REGIONE DEL VENETO

COMITATO TECNICO REGIONALE V.I.A.
(L.R. 18 febbraio 2016, n°4)

Parere n. 63 del 17/04/2019

Oggetto: REGOLA DI BORCA DI CADORE – Impianto idroelettrico “Ru de Rassola” – Comune di localizzazione: Borca di Cadore (BL) – Procedura di V.I.A. (D.Lgs. n. 152/2006 e ss.mm.ii., L.R. n. 4/2016 e ss.mm.ii., DGR n. 1628/2015, DGR n. 568/2018).

Figura 1 Tavola 10 del PTRC, "Valenze storico-culturali e paesaggistico-ambientali", estratto. Dalla cartografia regionale.

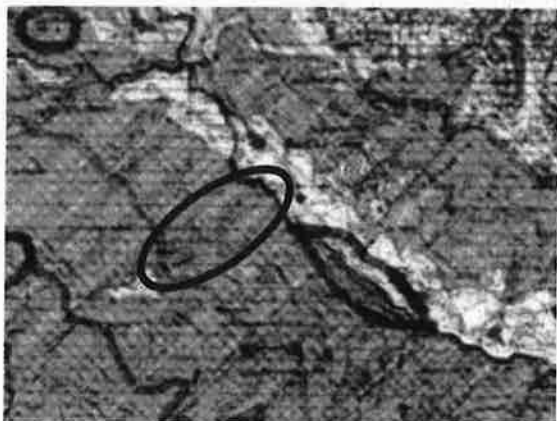
Differenza tra l'estratto della tav. 10 del PTRC riportato nel SIA e la cartografia regionale. L'inquadramento della zona risulta comunque corretto.

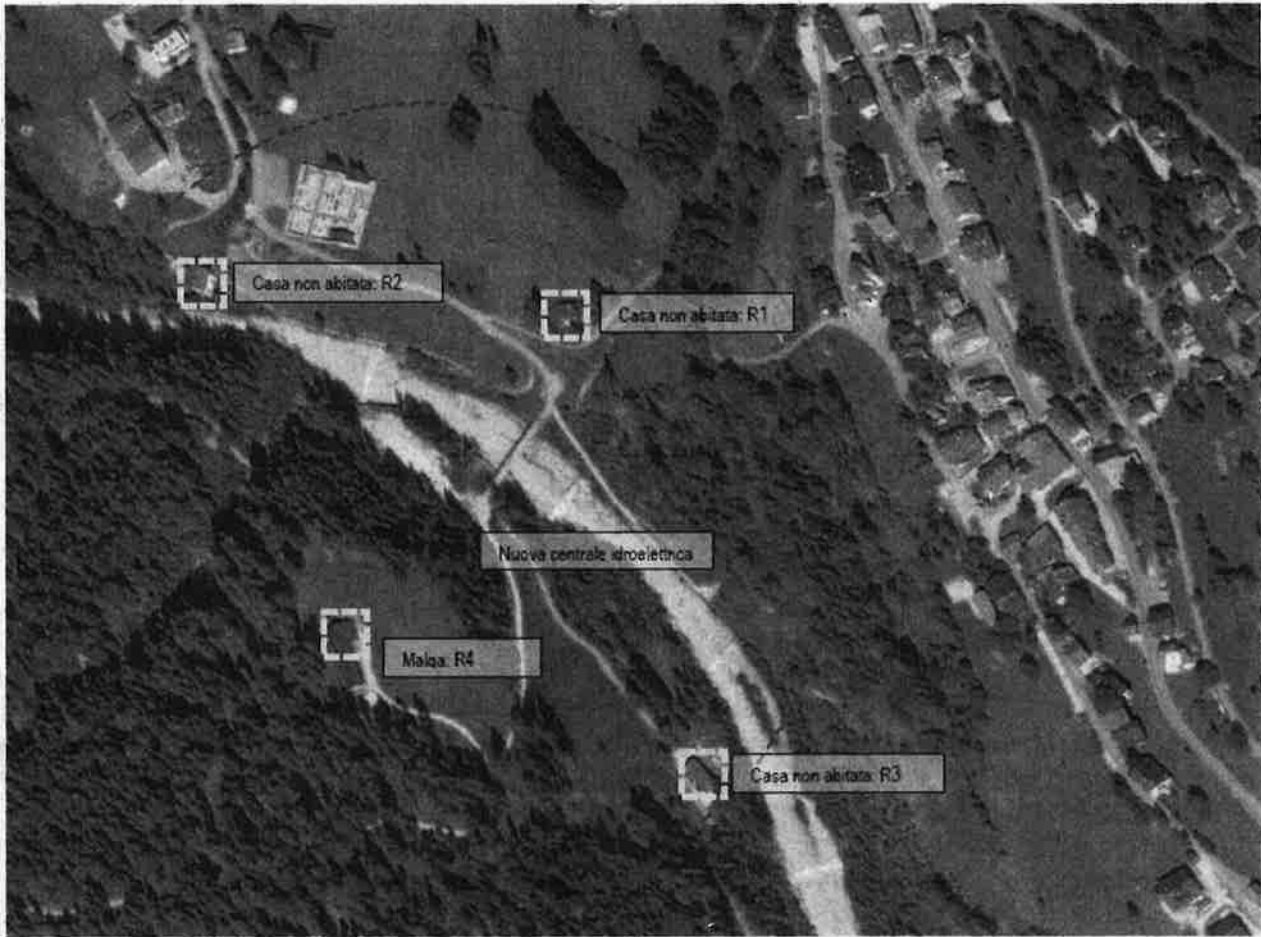
Nota istruttoria: Si precisa che il valore dell'indice IQM riportato nei documenti "26 RT_Ru-de-Rassola_AO_2017_rev00" (relazione ante operam) e "S2_Riassunto_non_tecnico_rev00" (studio di impatto ambientale) è riferito al solo tratto interessato dall'impianto allo stato attuale e simulando l'impianto già realizzato e non è pertanto il valore dell'IQM dell'intero corpo idrico, a differenza di quanto dichiarato dal proponente in alcune parti degli elaborati.
